Manque de puissance frigorifique pour l'appareil KE 360-1-2T

Quand les clients réclament de la puissance frigorifique, il est possible que le calibrage de l'électronique a été sans succès.

Fig. 1

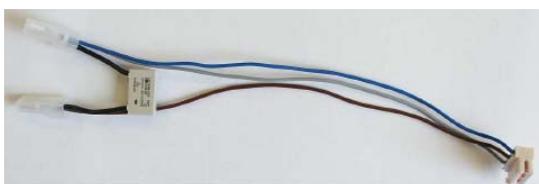
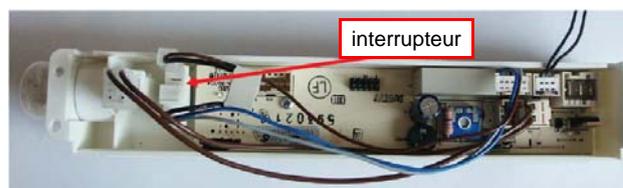
Vérifiez toujours qu'un condensateur 0,1 µF a été soudé dans le faisceau de câbles (réf. pièce dét. 433710).

Ancien	Nouveau
Interrupteur (à monter jusqu'au N° de série 61630001).	Réf. pièce dét. 433339	Réf. pièce dét. 433711
Jeu de câbles (à remplacer jusqu'au N° de série 7373001).		Réf. pièce dét. 433710
Filtre réseau (à monter jusqu'au N° de série 81430001).		Réf. pièce dét. 438176

Montage du filtre réseau (réf. pièce dét. 438176)

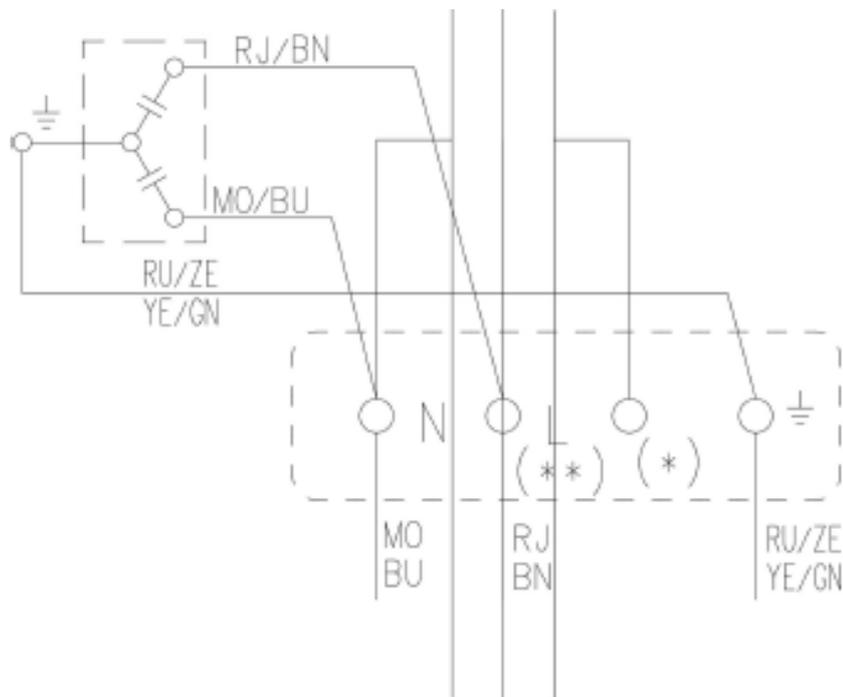
L'installation du filtre réseau est valable pour tous les appareils qui ne disposent pas encore de ce type de filtre ou jusqu'au N° de série < 815.....

Fixez le filtre réseau sur le support du compresseur.

Montage du filtre réseau sur la boîte de connexions du compresseur
